ARPA - FVG

Oggetto: D.lgs. 152/2006. Valutazione di Impatto Ambientale statale integrata con la Valutazione d'Incidenza di cui al D.P.R. 357/1997 e Verifica Piano di Utilizzo Terre, ex D.P.R. 120/2017, art. 9 per il progetto: "Collegamento tra la S.S. 13 Pontebbana e la A23 - Tangenziale Sud di Udine (II lotto)" in Comune di Basiliano, Lestizza, Campoformido e Pozzuolo del Friuli. Proponente: Regione Autonoma Friuli Venezia Giulia - Direzione Centrale Infrastrutture e Territorio. Richiesta parere sulla documentazione integrativa.

Parere su integrazioni

Rif. Vs Nota prot. 411224 del 15/07/2024 ricevuta in ARPA suo prot. 20339 del 01/07/2024
(Codice pratica n. 186/2022)

FIGURA 16: SINGOLE TRATTE IN LINEA ROSSA COSTITUENTI LA PROPOSTA ALTERNATIVA 1 (IN LINEA NERA VIENE RIPORTATO IL TRACCIATO DI PROGETTO ORIGINALE).

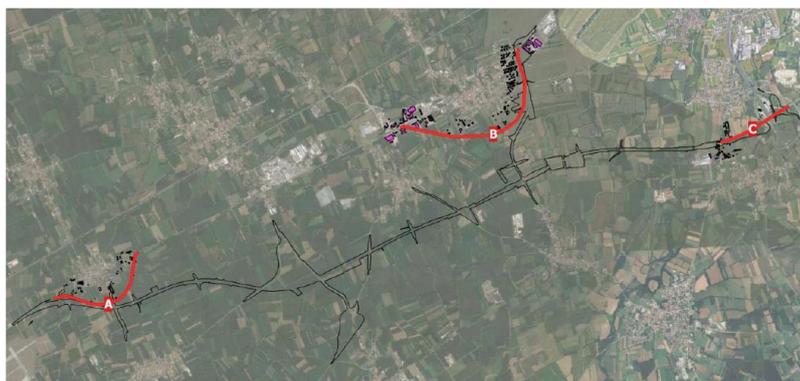
- viene infine specificato che [...] *In alternativa al tracciato di tangenziale Sud di Udine è chiesto di valutare una proposta Alternativa 1 che, con riferimento alla denominazione dei singoli tratti riportata in FIGURA 16 prevede la deviazione del traffico della S.S. n.13 su infrastrutture stradali di aggiramento dei centri abitati di Basagliapenta (A), di Campoformido (B) e la connessione allo svincolo con l'autostrada A23 con un nuovo tratto stradale di connessione con la S.R. n.353 da località Terenzano - Zugliano (C). [...];*

- il progettista ha ribadito che [...] *Non essendo disponibili informazioni di dettaglio circa le opere civili di cantiere per la proposta Alternativa 1 saranno svolte per ciascuna tratta A-B considerazioni di tipo qualitativo [la tratta C non è considerata perché sovrapponibile al tracciato in progetto], considerando in via cautelativa un buffer di estensione pari a 120 m da entrambi i lati del tracciato. Il censimento dei ricettori interessati dal potenziale impatto*
